Dodatek č. 1 ke Smlouvě o dílo č. 032/OVZ/PJ/2017
ze dne 15. 05. 2017
(dále jen „Dodatek č. 1“)

1. Shora uvedené smluvní strany uzavřely dne 15. 05. 2017 smlouvu o dílo (dále jen „Smlouva“) kterou se Zhotovitel zavazuje na svůj náklad a na své nebezpečí, v souladu s právními předpisy a účinnými technickými normami, v rozsahu, způsobem, v jakosti a ve lhůtě podle této Smlouvy, řádně a včas provést Dílo spočívající ve zhotovení stavby s názvem „Rekonstrukce areálových komunikací včetně technické infrastruktury – I. etapa“ (dále též jako „Stavba“).

Příloha č. 1 Dodatku SOD č.1

Příloha: Situační výkres postupu výstavby č. 06- revize 2 z 9/2017

SITUAČNÍ VÝKRES POSTUPU VÝSTAVBY
MĚŘÍTKO 1:250

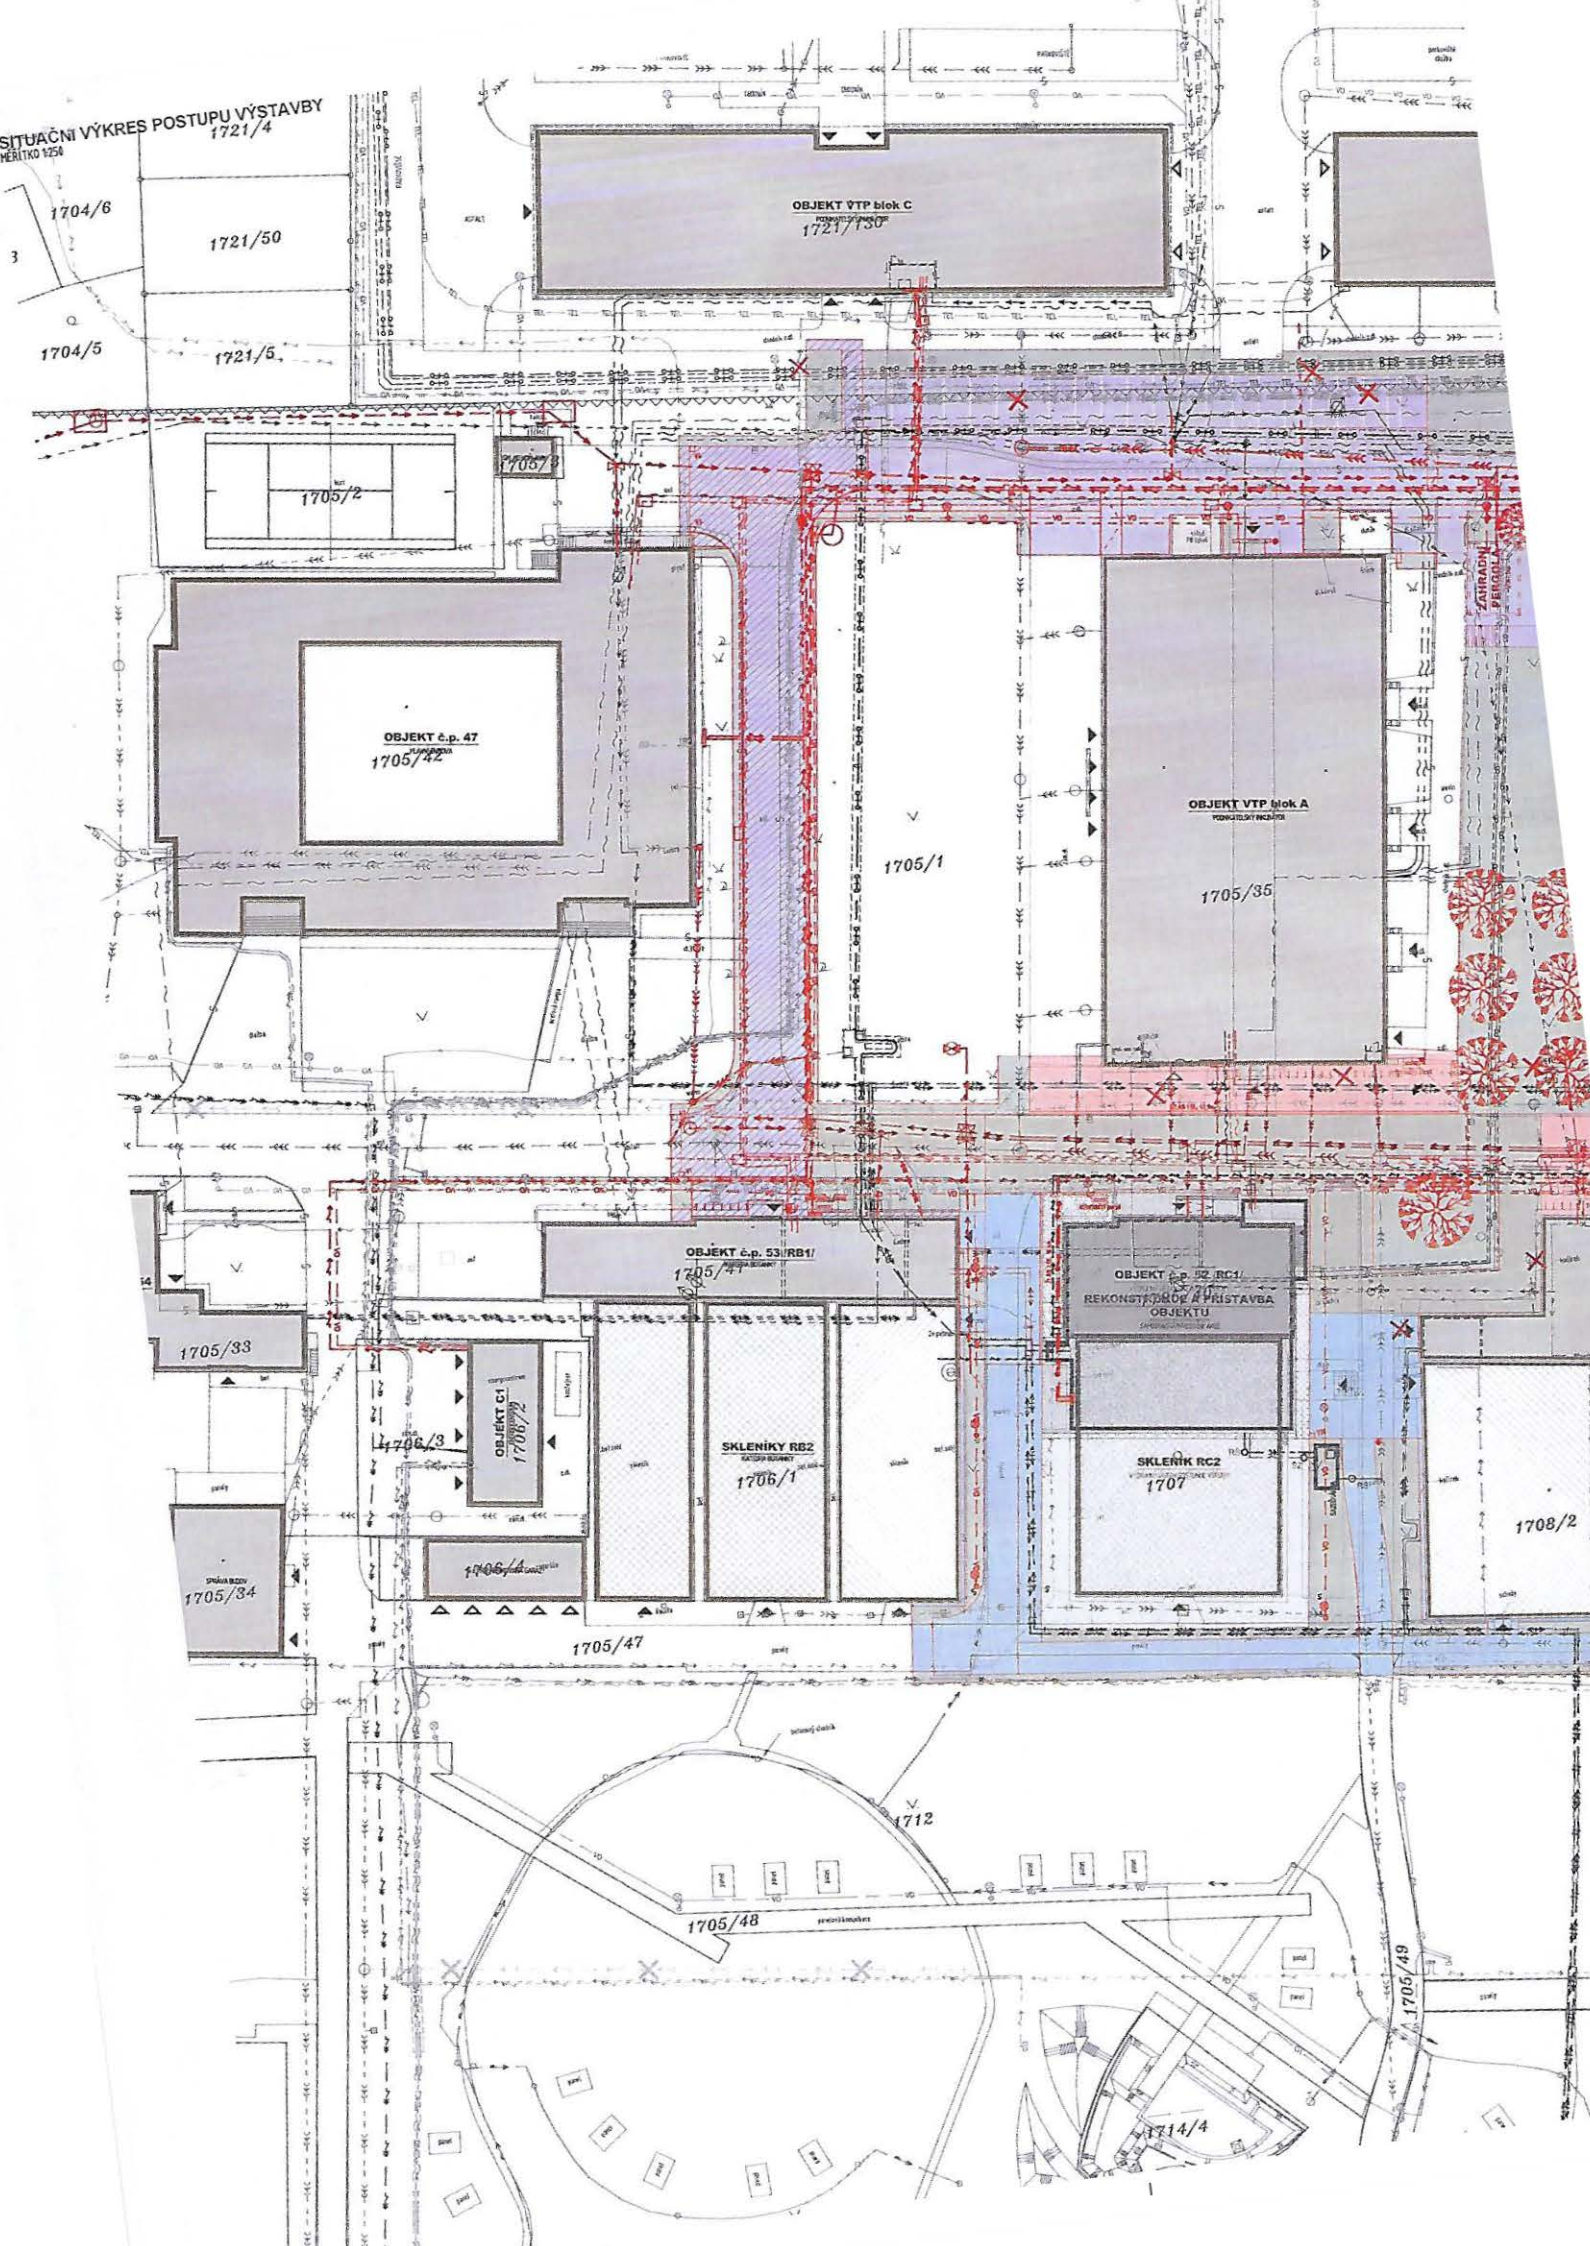
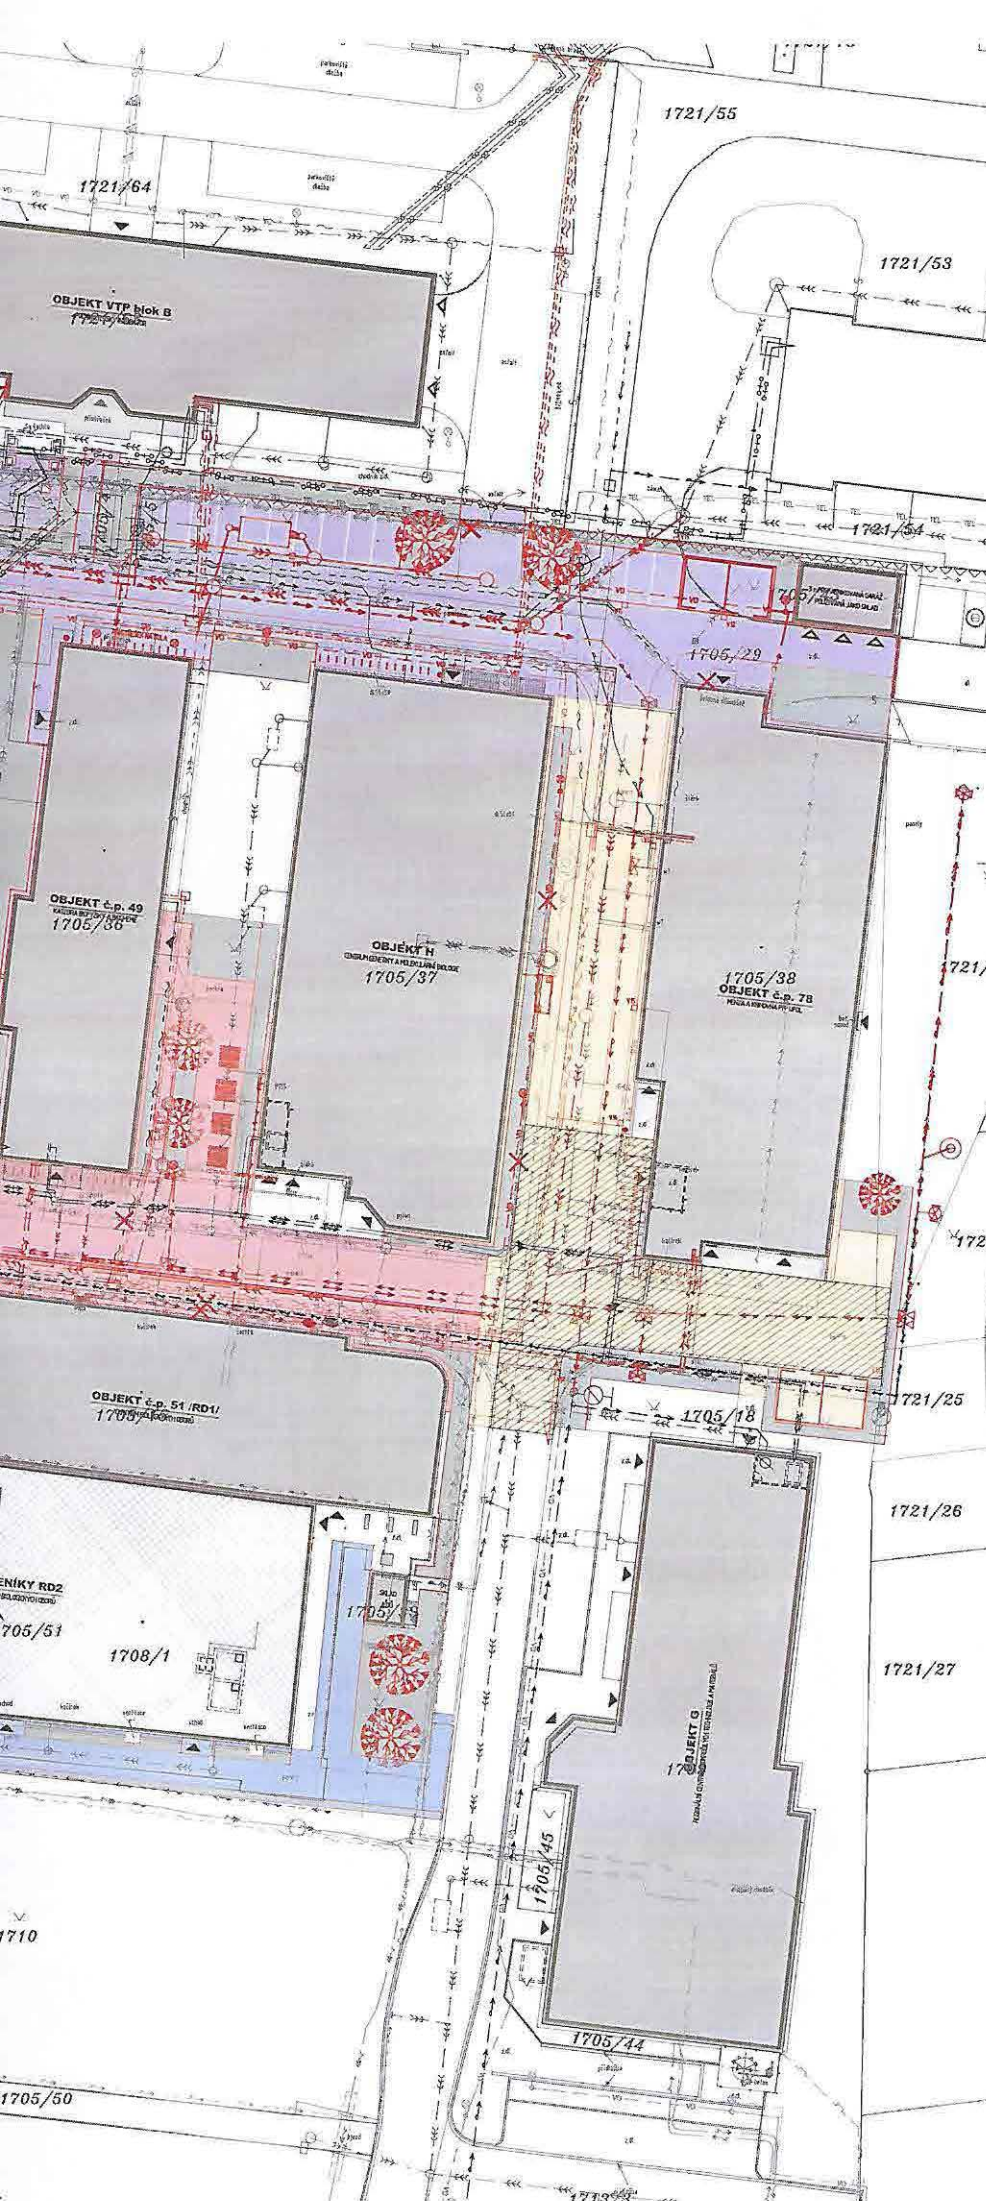
Stavba je členěna pro účely stanovení závazných podmínek pro postup výstavby na dvě základní části I a II a dále na úseky definované v Situačním výkresu postupu výstavby č. 06 – revize č. 2 z 09/2017 (dále jen Výkres 06- revize 2), který je nedílnou součástí této přílohy. Realizace úseků jednotlivých inženýrských sítí, mobiliáře a zeleně nekoresponduje s úseky definovanými v situačním výkresu č.06 – revize č. 2 z 09/2017, pro jejich realizaci platí termíny uvedené v tomto dokumentu.

- **Úsek A** – Původní rozsah úseku A byl zmenšen z důvodu návaznosti na další realizované stavby v areálu, část úseku A byla přiřčena k úseku E a část k úseku C2 - viz Výkres 06- revize 2 z 9/2017. Úsek A včetně všech sítí bude realizován od 17.5.2017 do 15.11.2017 kromě finálních povrchových úprav, které budou prováděny od 1.7.2018 a dokončeny do 31.8.2018.
- **Úseky B1 a B2** – realizace komunikací a ploch včetně finálních povrchů a realizace všech inženýrských sítí v rozsahu úseků B1 a B2 bude dokončena do 15.11.2017. Z objektu SO 65/I.E Mobiliář v rozsahu úseků A,B1 a B2 budou provedeny do 15.11.2017 jen základové konstrukce a všechny nezbytné prvky pro kotvení a osazení informačních panelů, stání TKO a přístřešku pro jízdní kola a pergoly u objektu č. 78. Přemístěno od objektu CBO a osazeno na

Úsek C je rozdělen na 2 části viz. Výkres 06- revize 2 z 9/1017 z důvodu vazby úseku C2 na plánovanou stavbu („Modernizace a dobudování přízemní části objektu č. 47 PŘF UP, Olomouc – Holice“).

Úsek C2 je možné realizovat až v termínu od 1.8.2018 z důvodu návaznosti tohoto úseku na další stavby v areálu („Modernizace a dobudování přízemní části objektu č. 47 PŘF UP, Olomouc – Holice“, rekonstrukce a přeložka teplovodu pro objekt č. 47). Úsek C2 bude dokončen do 16.10.2018. (Sadové úpravy přilehlé k úseku C2 viz úsek F).
